SERVICE INFO – INA 0043

Τεντωτήρες 531 0535 20 και 531 0819 10

Ρίσκο λάθους μίξης

Εικόνα 1: 531 0535 20 – παλιός σχεδιασμός (αριστερά), νέος σχεδιασμός (δεξιά)

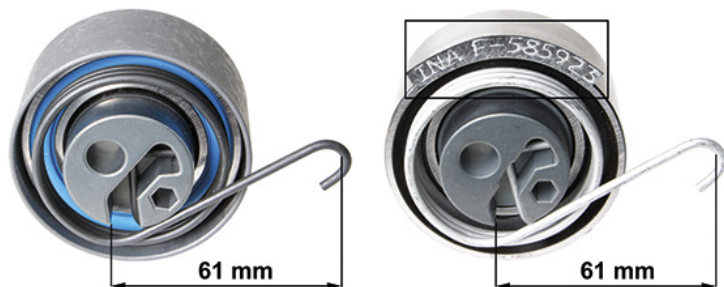
Οι τεντωτήρες 531 0535 20 και 531 0819 10 έχουν αντικατασταθεί από ένα νέο σχεδιασμό, όπου οι κωδικοί ανταλλακτικού δεν άλλαξαν. Οι μεταβολές καθιστούν ευκολότερο τον διαχωρισμό των δύο αυτών τύπων μεταξύ τους.

Το πιο ξεκάθαρο χαρακτηριστικό είναι ο αριθμός παραγωγής τους, ο οποίος είναι τυπωμένος πάνω στο εξάρτημα καθώς και το χρώμα του ατσάλινου ελατηρίου τους (Εικ. 1 και Εικ. 2).

Οι δύο αυτοί νέοι σχεδιασμοί περιέχουν επίσης γραμμωτούς κυλίνδρους και το ατσάλινο ελατήριο που χρησιμοποιείται, είναι ανθεκτικό στη διάβρωση.

Λόγω της ομοιότητας των δύο αυτών τεντωτήρων, πρέπει να δίνεται ιδιαίτερη προσοχή στην αντιστοίχιση των σωστών αριθμών ανταλλακτικού με το αντίστοιχο όχημα. Τοποθετώντας λάθος τεντωτήρα είναι πολύ πιθανόν να δημιουργηθεί ζημιά στον κινητήρα!
